《 淀川・琵琶湖水系の治水問題について 》 その1

=河道主義の低劣性と統合的流域圏管理の重要性=

2009年4月7日

自然愛・環境問題研究所
残務整理管理者 浅野隆彦

*** 写真—1 * 〈 岩倉水位流量観測所付近 〉**

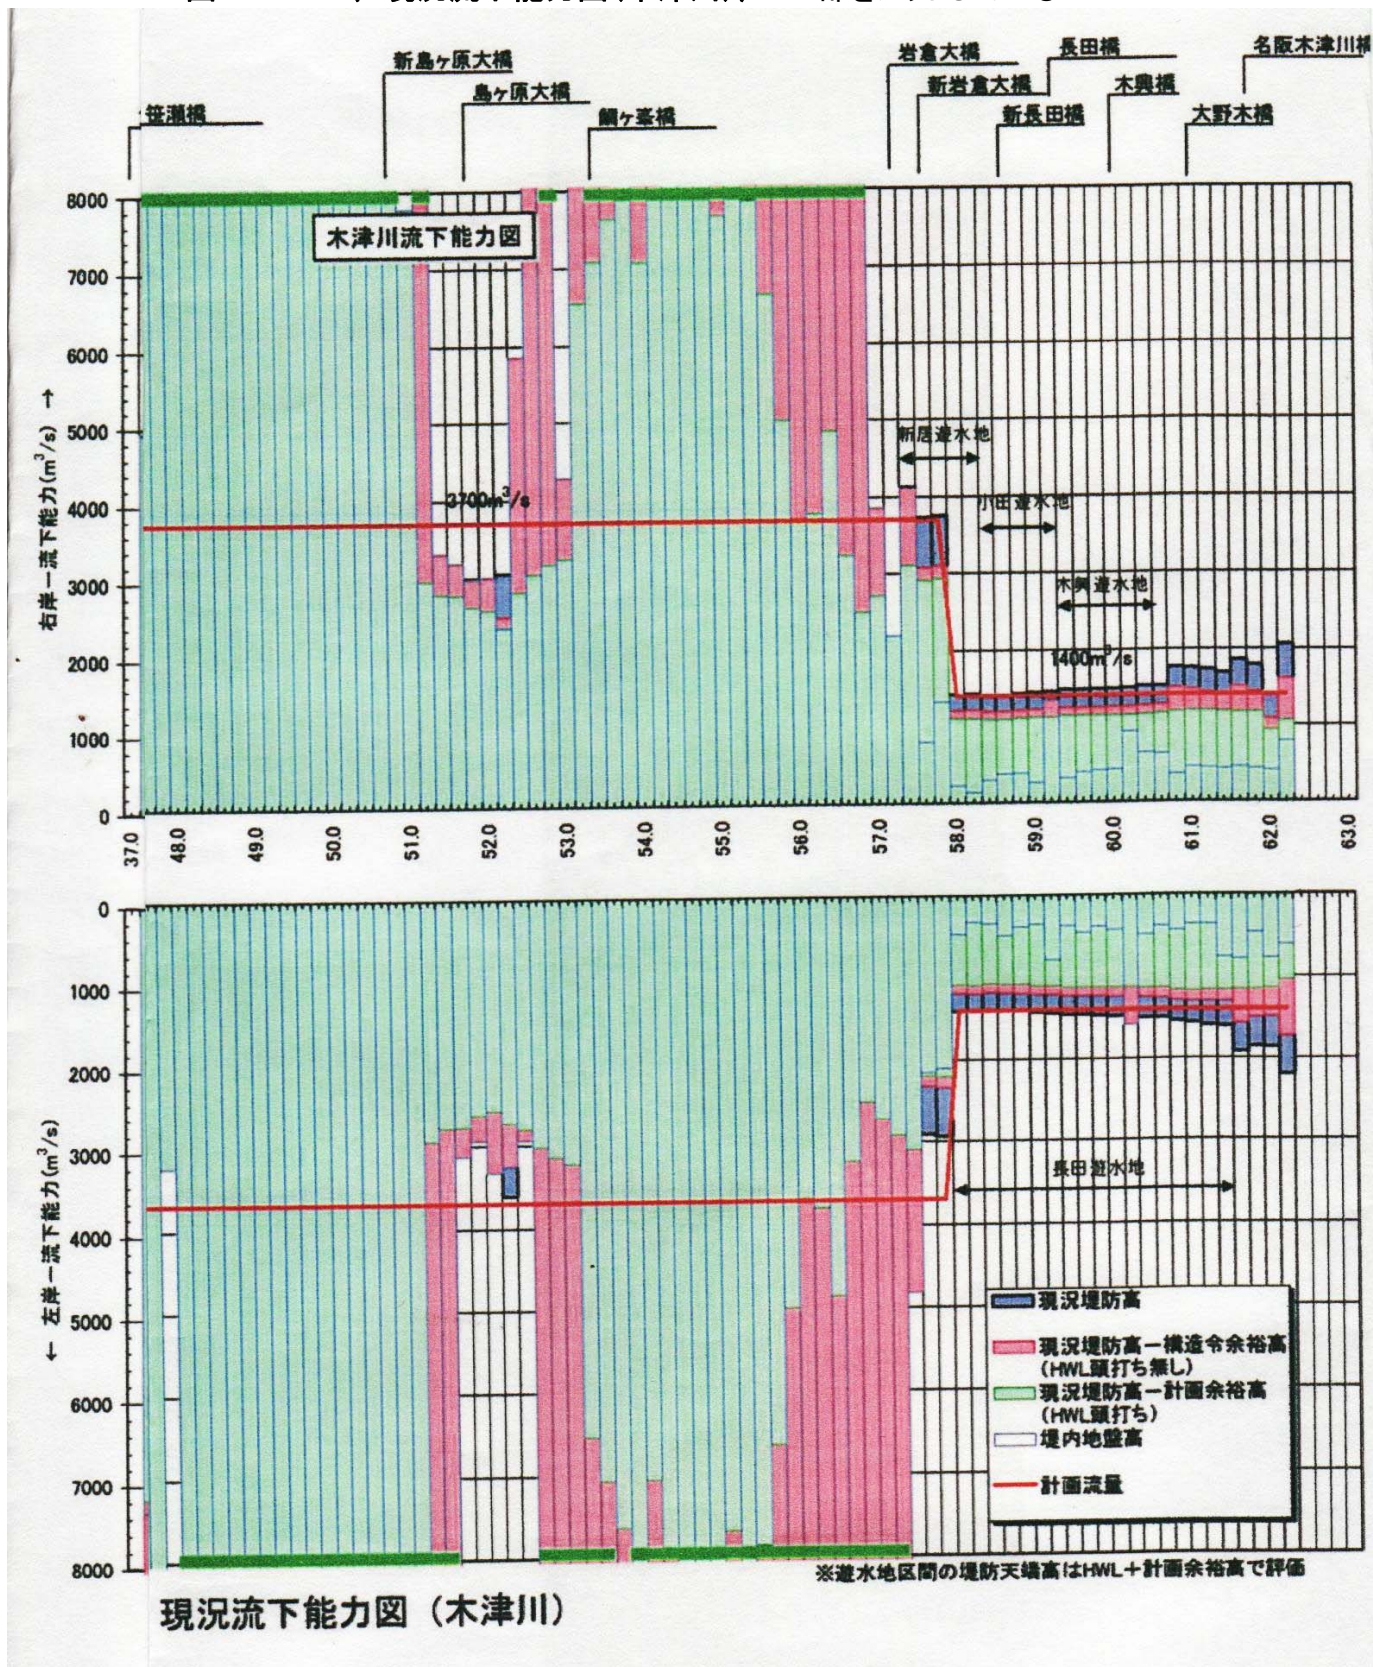
上の写真の対岸に高い構造物が見える。流量観測第2断面基準線でもある岩倉水位流量観測所である。その右へ岸边を辿ると6本ほど白いポールらしきものが立っている。これらは水位標であり、左側一列をこちらへ直線で引くと流量観測第1断面基準線となり、高水位流量観測時に浮子が右手の岩倉大橋から投入された後、最初のカウント計測を行なう基準線である。ポール群の右端最上部のポールは距離標57.4kとして設置されている。写真中央に当る、対岸の樹木が途切れたような影部分の左端がちょうど山付の始まり部である。

「岩倉峡」と呼ぶ時は、距離標57.358kmから約3km下流の距離標54.15km(島ヶ原・幹家川出合)までの間を指すのである。この幹家川西側及び対岸の三軒家川西側は河岸段丘や土石流堆積地が広がる低地となって、地形は大きく開け多くの水田が営まれている。岩倉峡は典型的なV字形峡谷であり、河道が狭まっているのも事実だが、河床勾配が1/150以上と急勾配であり流下能力が大きいのも事実である。3代前の木津川上流河川事務所々長が『岩倉峡に水が入れば幾らでも流れますよ!』と話してくれた言葉が現在も耳にこびりついている。

* 図—3 * 〈 木津川縦断面図 〉(上部の施設表示を拡大した:浅野)

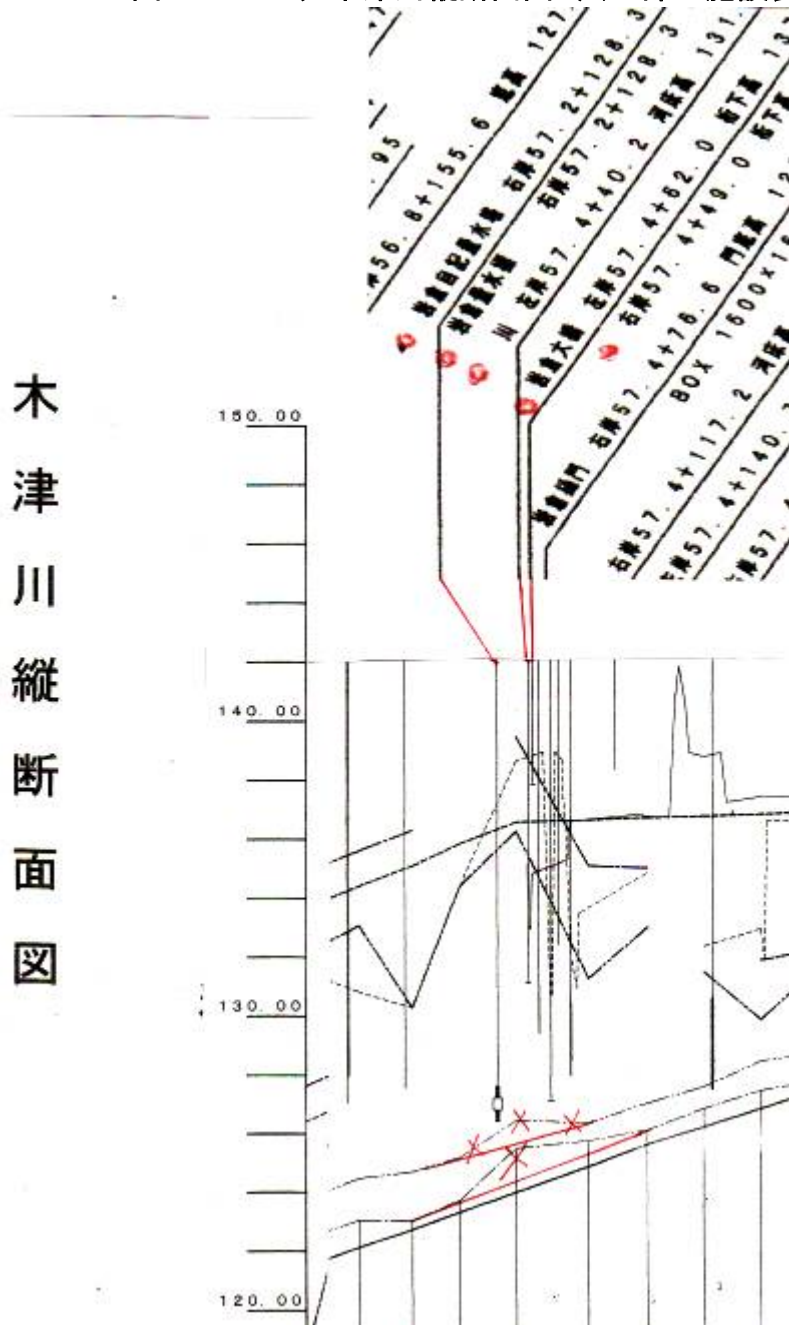
上図において、一番下の実線が計画(平均)河床高さである。約2mも河床掘削すれば12.6mほどの水深となり、この付近の粗度係数が $n=0.025$ であるから約1,500 m^3/S 流下能力が増えると推定する。赤い線の下側は筆者の提案とする掘削の最低河床高さを表す。上側の赤線は同じく提案の平均河床高さである。最低河床が1.2mほど下るぐらいで現況の河床を均す感じであるが、これでも約600 m^3/S 以上の流下能力増になるであろう。右岸57.4km地点の「堤内地盤高さ」との関係はこれでも不足すると言うのであれば、堤内側をスーパー堤防とまではならないものの、現堤防の拡幅整備によって安全は図れるであろう。むしろ、この辺りで意図的に破堤させる事で、すぐ横の新居遊水地へ洪水を導流する方が賢明のように思うのだが…。

* 図—4 * < 補足資料—1 岩倉峡の水位—流量曲線

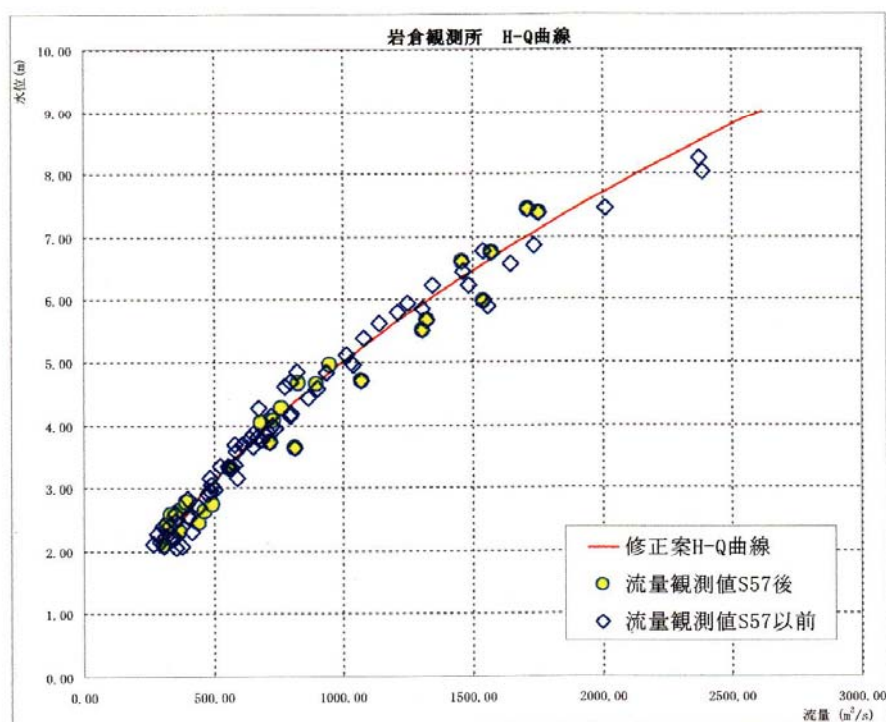
「岩倉峡流下能力検討会」がズサンな資料を与えられ、トンデモナイ検討で『流量観測値との比較から、 n が0.030から0.045の間の値であることは明らかであるが、いずれの値とするかは、目的によって、「裁量で決める」としかいいようがない。河川工学者としての立場からいえば、中央値としての $n=0.0375$ 程度を採用するのが適切と考える。』とした事に対し、一連の批判意見として、意見書NO. 681『？学者が雁首揃え 舟滝を登る』＝岩倉峡流下能力をめぐるトンデモナイ検討＝、意見書NO. 688『岩倉峡流下能力の再検証』その1＝真の流下能力への一つの道＝、意見書NO. 689『岩倉峡流下能力の再検証』その2＝(岩倉峡流下能力検討会報告書)と関連して＝などを発表してきた。

河川整備計画策定が迫る中、前ページ図のような「相関関係」を推定するという「手」に出て来たのである。なんとしても『岩倉峡自然流量を2,700m³/Sにしたい！そうしないと淀川までの「河道主義のつじつまが合わない」！』今回の河川整備計画原案というものにどれだけ好い加減な「相関関係」が氾濫したものか！開いた口が塞がらなかった。

* 図—5 * 〈 H-Q曲線＝浅野修正案 〉

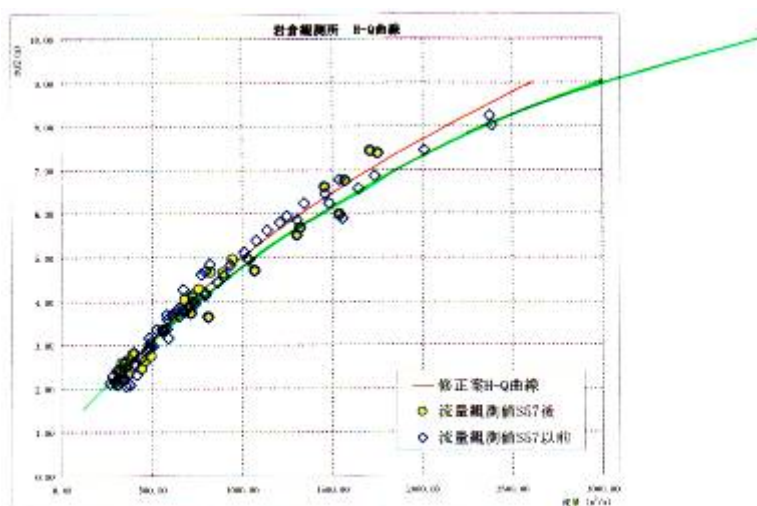
ここに記されたポイントが正しいとしても、右端の二つのポイントからして曲線がもっと下方を通ることは明白である。水深が深くなるほど流量が3/2倍増していくのであるから、高水位ほど曲線のカーブは下ってくる事も考えねばならない。筆者ならば、下記の緑色の曲線とするであろう。9m水位で3,000m³/S、10m水位で約4,000m³/Sとなる。

* 図—6 * 〈 木津川上流河川事務所 回答 補足資料 岩倉峡の水位—流量曲線 〉

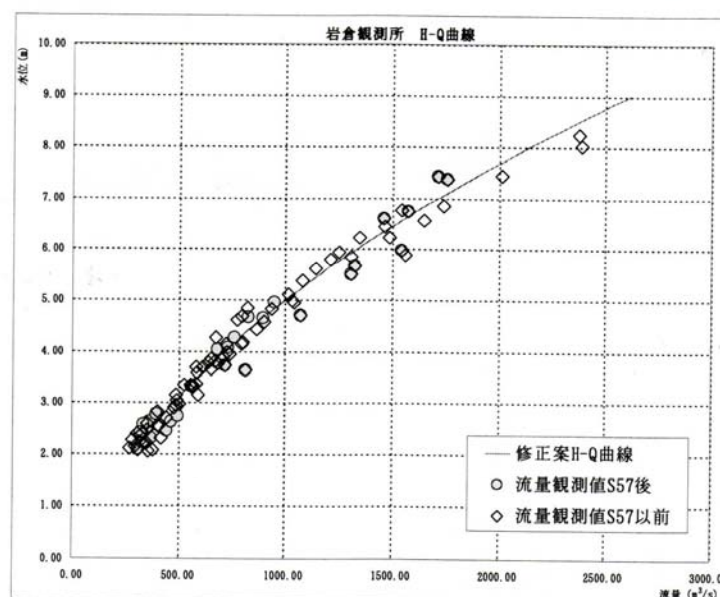
随分待たされて出てきたものが図—6のようなものであった。これを見た筆者から『根拠データもその説明もないのでは、何がなにやら分かりませんがな！』と言われ、課長殿の答えがあった。『この部分の補足資料は「直轄」で作ったものなんです、根拠データなどはどれを使ったものか、それらが何処にあるのか、局の方にもお願いして探して貰っている、今しばらく待って貰えますか。』その後一度催促したが、未だ出て来ないらしい。もともとなんら確実な根拠データなどないから出て来る方が不思議であろう。「捏造する」しかないか！？特に「長田地点の水位観測データ」及び同地点の河道断面(昔の！)などは手に入れ難いだろうね。三重県にも残っていないだろうし、直轄河川になったのは昭和44年だったか、岩倉観測所での流量観測が始まったのも昭和47年からであったし、昭和30年代の河川データは残っているのが不思議と言える。図—6は次ページに掲示するが、島ヶ原観測所は昭和30年代には高水位流量観測は行なわれていず、確か43年頃からである。

* 図—7 * < 岩倉地点(57.4k)のH-Q曲線図(流量観測値+水位相関)>

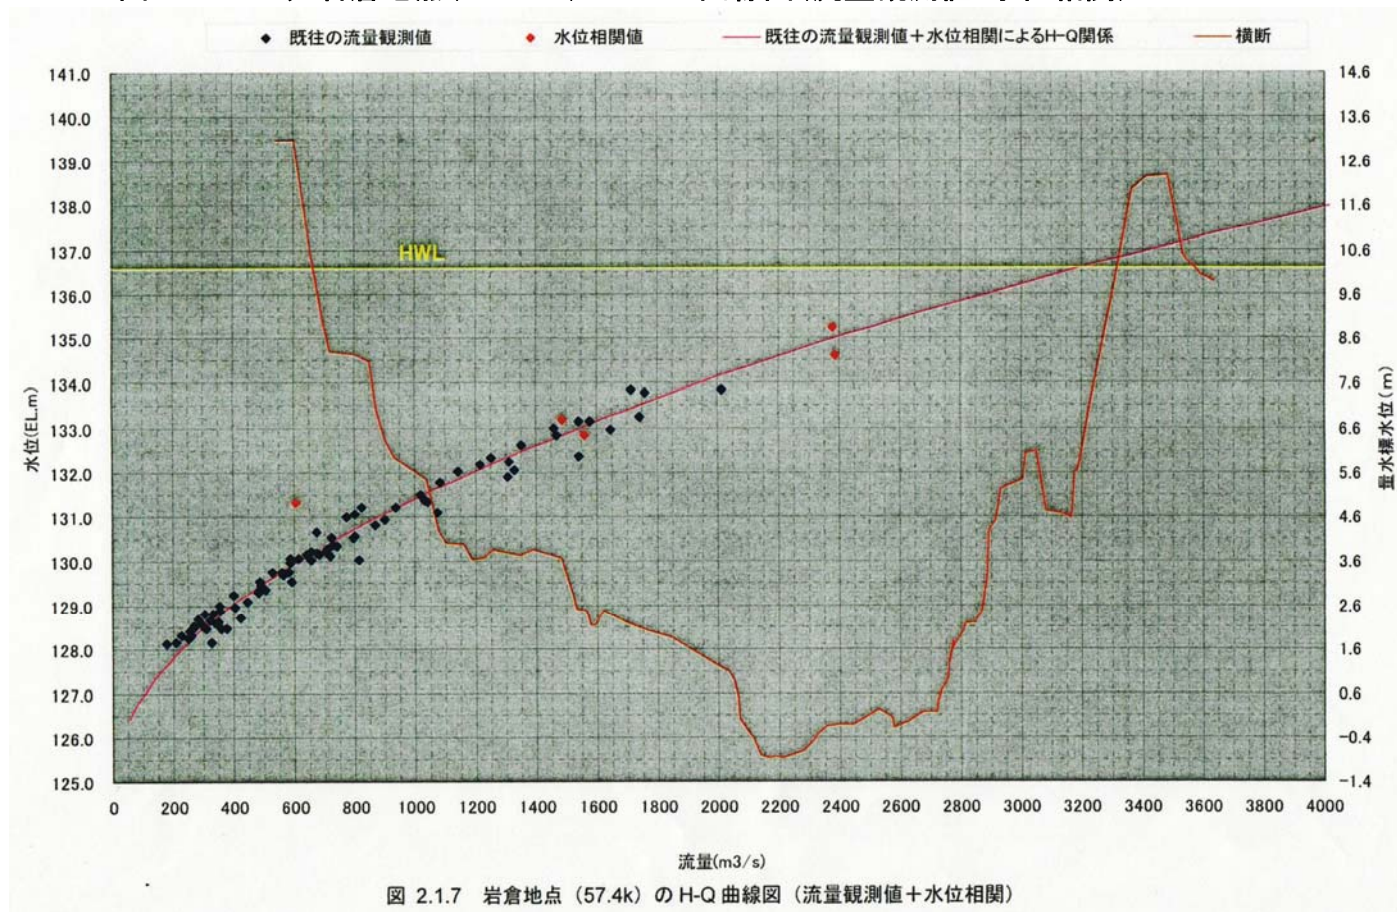
その治水の説明が如何に欺瞞であったかを思わせる内容が多い上記の報告書の中から、その一端だけでも示して置く為に、次ページに「岩倉地点(57.4k)のH—Q曲線図(流量観測値+水位相関)」を図—7として掲示する。この地点は岩倉観測所(2)から72m上流に当たり、T. P136. 59がHWLとされている。以前はその水位で2,700m³/Sとか2,800m³/Sとかの流量と説明してきたが、今回の河道検討で3,200m³/Sと言う結果になっている。赤い菱形のポイントが水位相関値に当たるが、上記の補足資料のポイントと明らかに異なっている。このように河川管理者自身が全く自信のない説明をして

きたのである。もう一度、淀川水系河川整備計画原案の説明をやり直さなければならない。現在、委員会では遊水地越流堤高さ、幅についての検討が為されているが、自然流量2,700m³/Sは当然、3,200m³/Sに改めて検討し直さねばならない。また、この検討に対して水理模型実験が行なわれずして何のデータから越流堤各諸元の数値が決められるのか！？エエ加減な検討は止めて貰いたい！
